# 新工處新建工程設置性別友善廁所之分析說明

新北市政府新建工程處 黃宗文

中華民國 110 年 7 月

圖二 國家電影中心 2F 平面圖

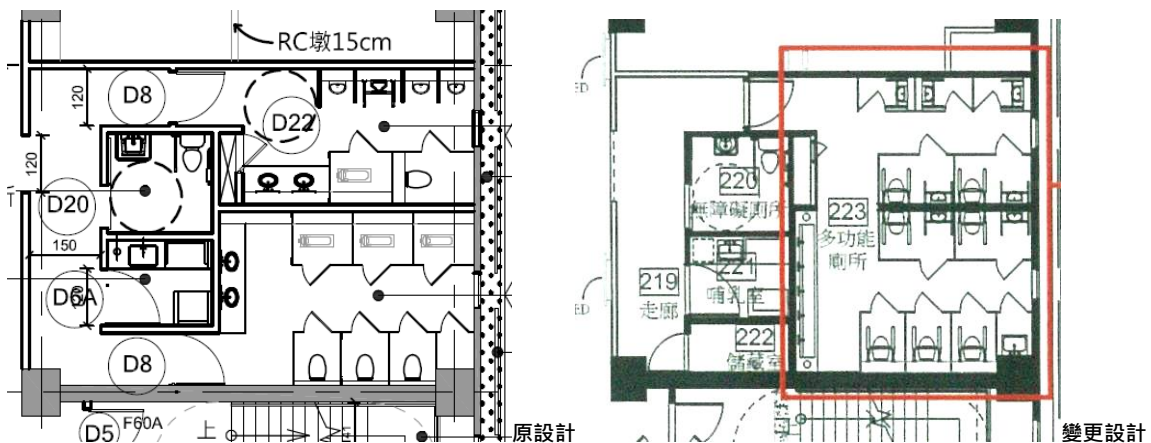
- (1) 國家電影中心工程性別友善廁所設計案位於建築物二樓，原始設計為傳統男女廁所分別各一間以及獨立無障礙廁所，後經變更設計合併男女廁所為多人使用

不分性別廁所(大、小便器皆設在廁間內)，共包含 10 座廁間，其中有 3 座小便器廁間、4 座坐式便器併小便器廁間、3 座坐式便器廁間。

- (4) 經檢討，本案性質為時段集中型之公共廁所，使用者行為集中，親子需求低，無障礙需求高，採一間多人使用不分性別廁所設計並搭配單間無障礙廁所，尚屬合理(無障礙廁所若能增設一個小便斗，提升至單人使用型態之不分性別廁所更佳)。女廁間數量部分，原設計有 6 座(3 蹲式、3 坐式)女性專用，變更後為 7 座(均為坐式)不分性別，數量上並未有效解決女性集中時段使用問題。惟實際女性若在性別友善廁所大排長龍，男性見狀通常會放棄使用而轉至 1 樓或 3 樓男廁，而 2 樓女廁間將由 6 座增至 7 座，對女廁間不夠使用之情況略有疏解。
- (5) 本案設置有 4 座坐式便器併小便器廁間，在「性別友善廁所設計手冊之研究」對國內外各種廁所研究中未見此型態，該型態尺度狹小，無助於親子需求及身障者使用，對中性氣質者、跨性別者、變裝者較為友善，惟該效益較不明顯，卻佔用大量空間配置，此規劃並不經濟。
